## Detaljplan för fastigheten Bytesgården 9 inom Haga i Umeå kommun, Västerbottens län

Ett förslag till detaljplan för fastigheten Bytesgården 9 har upprättats av Umeå kommun, Avdelningen fysisk planering. Syftet med planen är att skapa planmässiga förutsättningar för flerbostadshus. Därutöver säkerställs att bostadshusen utformas stadsmässigt och med material och formverkan som harmoniserar med kringliggande bebyggelse. För att möta översiktsplanens målsättning om fler bostäder i de centrala stadsdelarna är exploateringsgraden högre inom planområdet än i angränsande bostadsmiljöer. Syftet är även att minimera risken för översvämning då planområdet ligger i ett riskområde vid skyfall.

Planen handläggs med standardförfarande och har varit föremål för samråd under tiden 2022-06-21 – 2022-07-11. Samrådsrets, statliga och kommunala instanser, föreningar m.fl. har getts möjlighet att lämna synpunkter på förslaget. Följande skriftliga synpunkter har inkommit under samrådet:

### 2. Park och natur

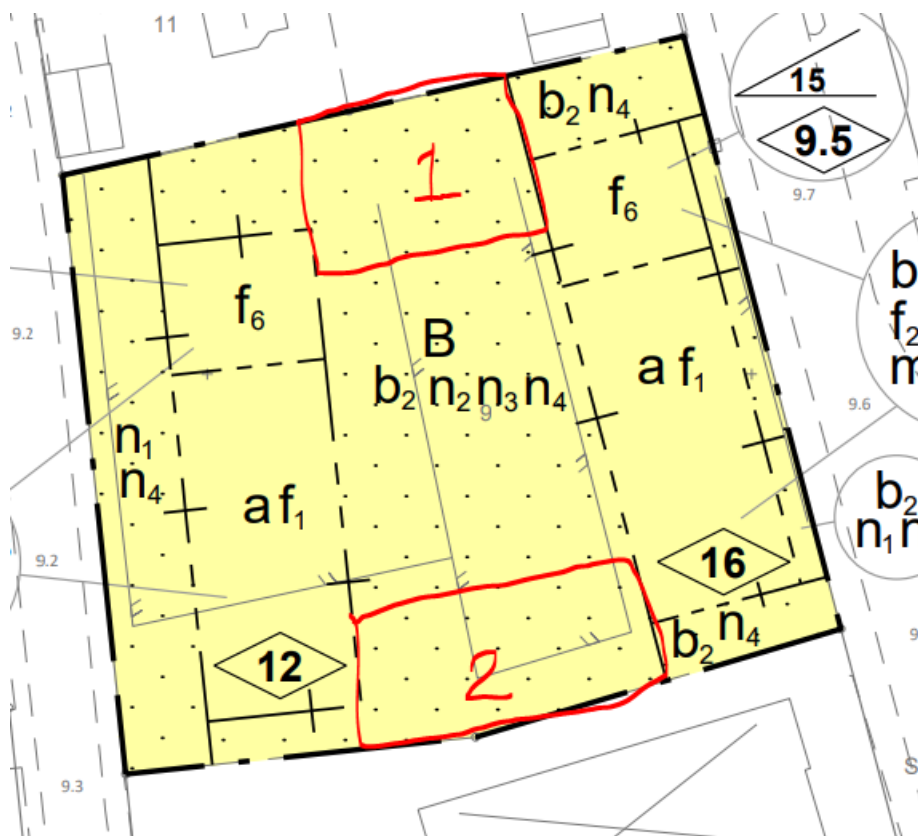
Det är bra att planbestämmelsen ställer krav på att Innergården ska möjliggöras för avkoppling, aktivering, lek och social samvaro. Vi skulle dock vilja att planen var tydligare vad gäller träd. Eftersom planen medger höga hus är det viktigt att gården går att anpassa till en mänsklig skala. Det behöver vara möjligt att plantera normalstora träd som kan få en god utveckling. Skrivelsen att innergården ”ska lokalt medge planteringsdjup på minst 0.8 meter” skulle behöva omformuleras. ”Lokalt medge” är öppet medan ”0.8m” är för detaljerat. För att underlätta i bygglovsprocessen skulle det vara bra om det här kunde förtydligas.

Trädplantering på bjälklag är problematiskt. Tunna jordlager utan kontakt med grundvattnet, i kombination med bjälklagets dränering gör att det blir en mycket torr miljö som är svår för träd. Ibland föreslås planteringslådor med lokalt djupare jordar men de torkar ut från alla håll och behöver tillföras vatten via bevattningsanläggning för att må bra. I Lars Widdings park (intill Västra kyrkogården) går det att se skillnaden på hur illa ett träd som

Vi förordar att en yta, i norra (1) eller södra delen (2) av gården undantas från underjordiska bjälklag för att möjliggöra för trädplantering med tillräckligt jorddjup och kontakt med grundvattnet. Samt att dessa ytor förseddes med en planbestämmelse att de ska planteras med högväxande karaktärsträd.

*Yttrandet bedöms inte kunna tillgodoses i planförslaget.*

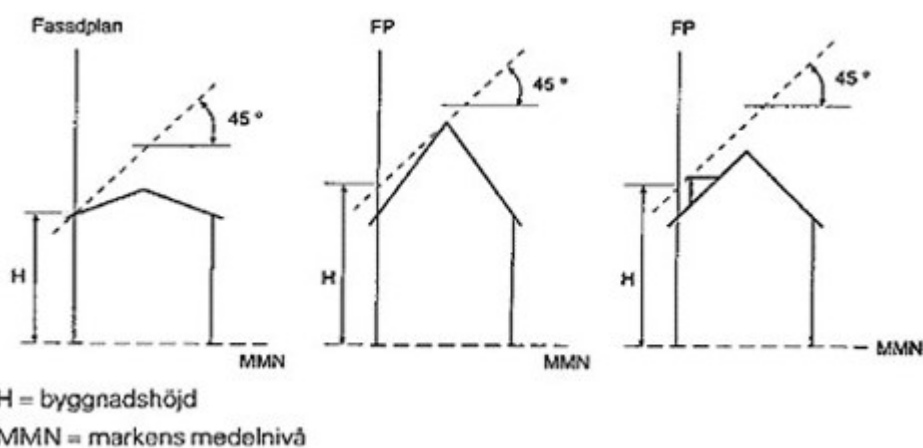
Trädgård/uteområde/lekplats utsätts för insyn från alla husen. All avkoppling, aktivering, lek och socialsamvaro på vår tomt kommer att upphöra och kännas otrevligt. Detta medför en betydande olägenhet för nyttjandet av fastigheten Bytesgärdet 10. Den privata gårdsmiljön blir helt en annan och upplevs mycket negativ. Vi får nu insyn från samtliga balkonger som är vända mot innergården på den byggnation som planeras. Dessutom stora fönster direkt mot oss från gavlarna på husen.

Direktinsyn från stort antal lägenheter på vår altan i sydvästläge. (2:a våningen)

2. Kommer angränsande ytor ha samma höjdnivå som vår tomt?
3. Inte acceptabelt att ett hus har 5 st våningar plus en våning med Vindslägenheter. Huset blir för högt, ger omfattande insyn och mindre dagsljus speciellt vintertid som inte är acceptabel.

4. Detaljplanen reglerar att balkonger inte utförs på gavel i riktning mot norr. Placering av fönster regleras inte i detaljplan. Byggrätten för nedgrävt parkeringsgarage närmast fastigheter mot norr flyttas in 4,0 meter för att säkerställa att det inte uppstår några olägenheter för grannfastigheter.

5. Muren står inom planområdet och huruvida den ska bevaras är upp till fastighetsägaren att bestämma.
6. Det är praxis att visa skuggning vår-/höstdagjämning samt under semesterperioden. I Umeå står solen naturligt lågt under vinterhalvåret. Som boende i stadens centrala delar får en räkna med att tillgång till direkt solljus under de mörkaste månaderna är mycket begränsat, det gäller även bostäder på Umeås landsbygd. Tillgången till dagsljus är fortsatt god.
